TECHNISCHE INFORMATION

Datum: 26.06.2024
TI: 1324
Automatentyp/en: SÜ SiLine

Getriebemotor für Spiralwarenfächer

Abbildung 1 Warenfach mit ElectricLine Motoren – Bitron Motor als neues Ersatzteil

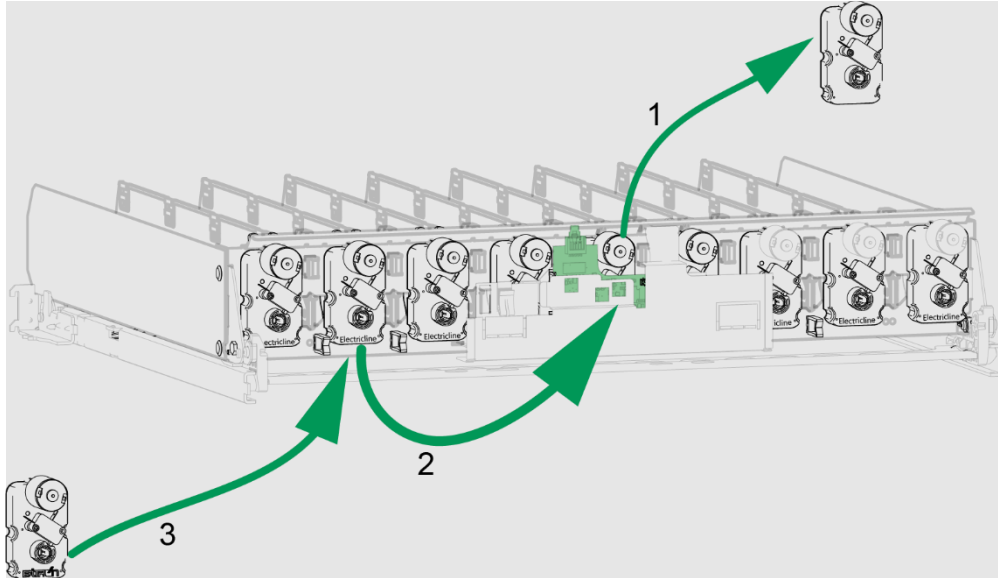
Bitte beachten Sie, dass beim Einbau eines Bitron Getriebemotors in einem Warenfach, das bereits mit ElectricLine Getriebemotoren ausgestattet ist, der Bitron Getriebemotor nicht unmittelbar rechts von der Platine positioniert werden kann.

Die nachfolgenden Schritte zeigen das Vorgehen, wenn ein Bitron Getriebemotor gegen einen ElectricLine Getriebemotor, rechts neben der Platine, getauscht werden muss.

1. Ausbau des defekten ElectricLine Getriebemotors (rechts neben der Platine)
2. Umsetzen eines bereits vorhandenen ElectricLine Getriebemotor aus dem Warenfach an die Stelle rechts der Platine.
3. Einbau des zugeschickten Bitron Getriebemotors an die frei gewordene Stelle.
